Mission régionale d'autorité environnementale  
ÎLE-DE-FRANCE

**Avis délibéré**  
**de la Mission régionale d'autorité environnementale d'Île-de-France sur le projet de renouvellement urbain du quartier de la Fontaine Saint-Martin à Saint-Cyr-l'École (78)**

N°MRAe 2021 - 1683

**Fig 4 : « Plan de composition » du projet situant les huit extensions de la résidence de la Fontaine Saint-Martin appelées les « folies », en rouge (permis d'aménager, PA4, octobre 2020)  
À l'angle nord-est, la structure petite enfance est indiquée par un astérisque blanc (ajout de la MRAe)**

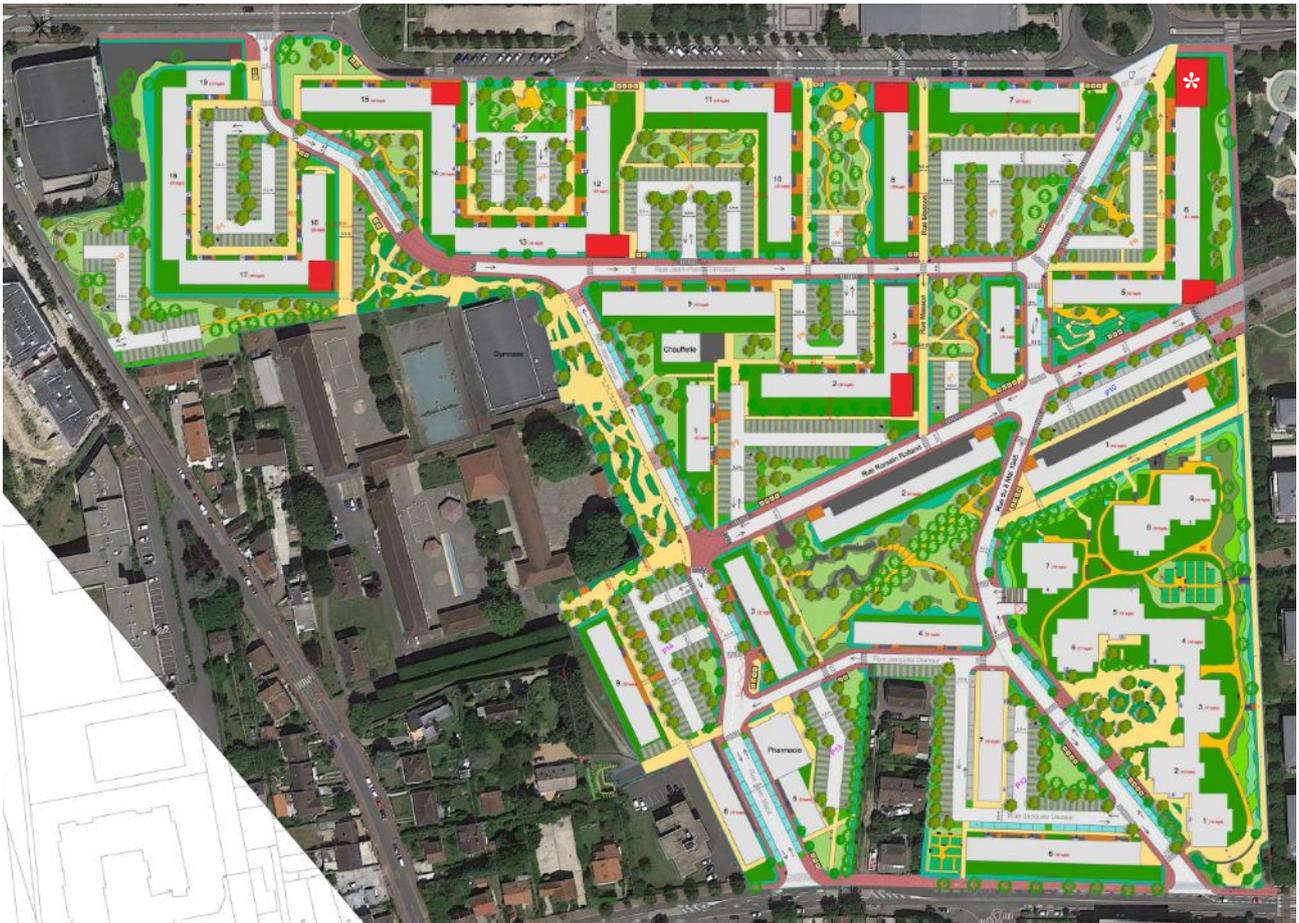
Le plan masse du projet retenu, présenté en page 51 de l'étude d'impact, n'est toutefois pas très lisible, ne permettant de visualiser, ni les limites du patrimoine existant, ni le détail des réaménagements qualitatifs des espaces extérieurs, ni la limite des huit extensions aux bâtiments existants.
